**AVIS RELATIF À LA PROTECTION
CONTRE LES EVENTUELS EFFETS NOCIFS ET NUISANCES
PROVOQUÉS PAR LES RAYONNEMENTS NON IONISANTS
GÉNÉRÉS PAR DES ANTENNES ÉMETTRICES STATIONNAIRES**

Commune : GOUVY - Exploitant : ORANGE

Rapport n° 1077 / 2025

Figure 1 : Vue en plan des lieux de séjour et des points de contrôle

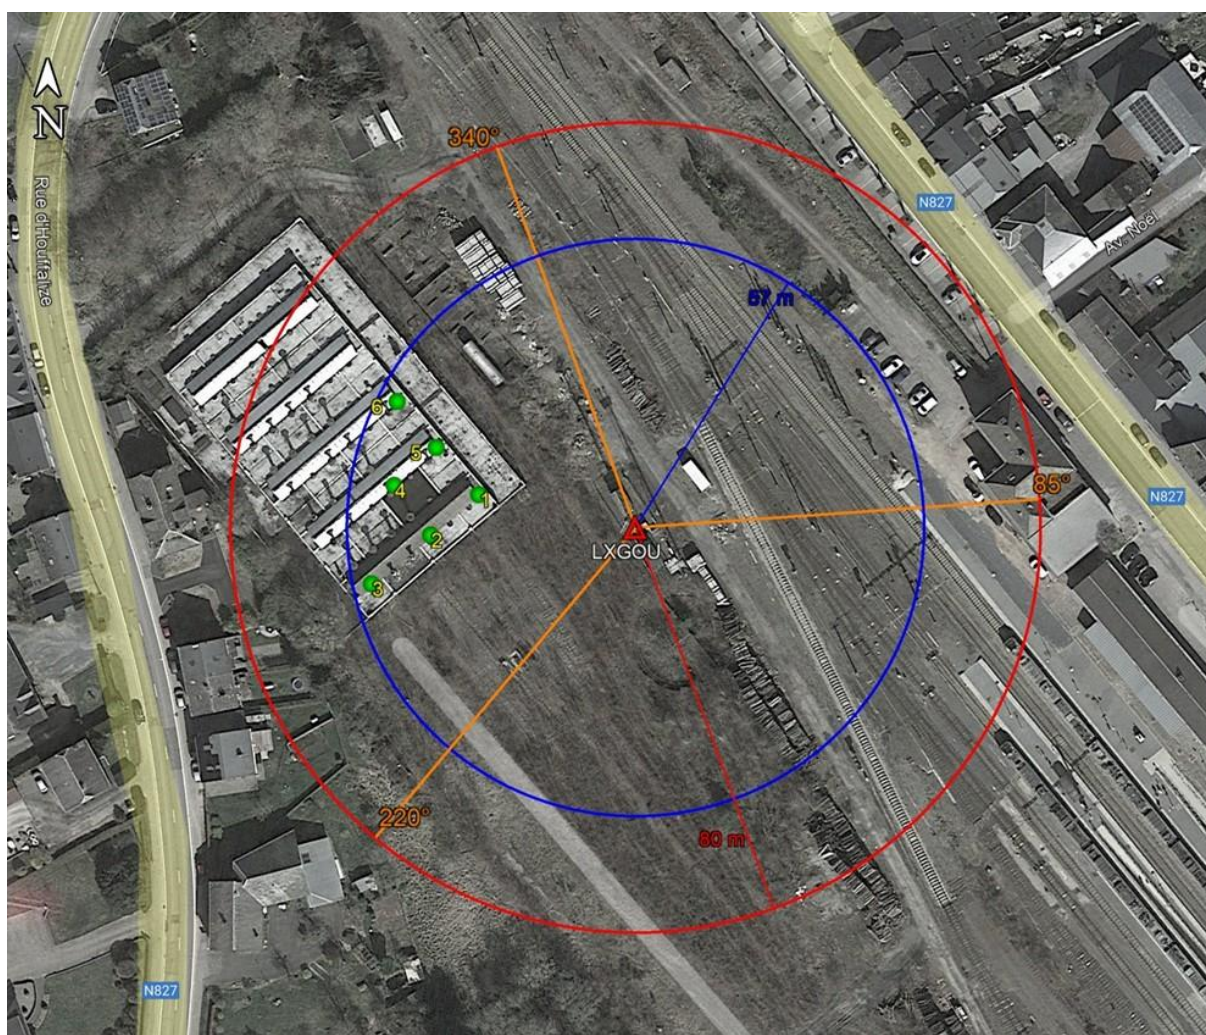
N° point de contrôle	LS	Atténuation (dB)	Indice d'exposition relatif à la limite par installation IE_i
2	LS1	3,0	0,016
5	LS1	3,0	0,015
3	LS1	3,0	0,014
1	LS1	3,0	0,013
6	LS1	3,0	0,012
4	LS1	3,0	0,009

En ce qui concerne les antennes de l'installation mentionnées dans le tableau 1, la distance maximale à laquelle la limite pourrait être atteinte, à l'extérieur, est égale à 75,7 m. S'il n'y a pas de LS à une distance inférieure, les antennes respectent forcément la limite d'immission.

Dans le cas des LS situés à l'intérieur des bâtiments, une atténuation d'obstacle est prise en compte et il en résulte que la distance maximale à laquelle la limite pourrait être atteinte se réduit à 54,0 m.

Figure 2 : Vue en plan des installations d'antennes dans un rayon de 300 mètres autour de l'installation faisant l'objet de la demande d'avis

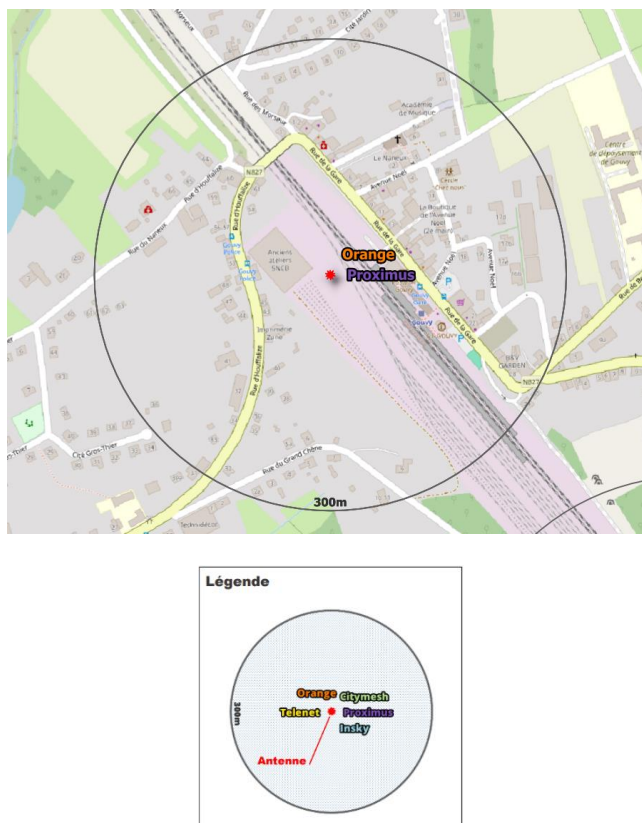
Compte tenu des considérations ci-dessus, il apparaît que l'intensité du rayonnement électromagnétique généré, dans les lieux de séjour situés dans un rayon de 300 mètres autour de l'installation référencée dans le paragraphe 2, par l'ensemble des antennes émettrices stationnaires de l'ensemble des exploitants du même site d'antennes émettrices stationnaires respecte la limite fixée à l'article 4, § 2 du décret.
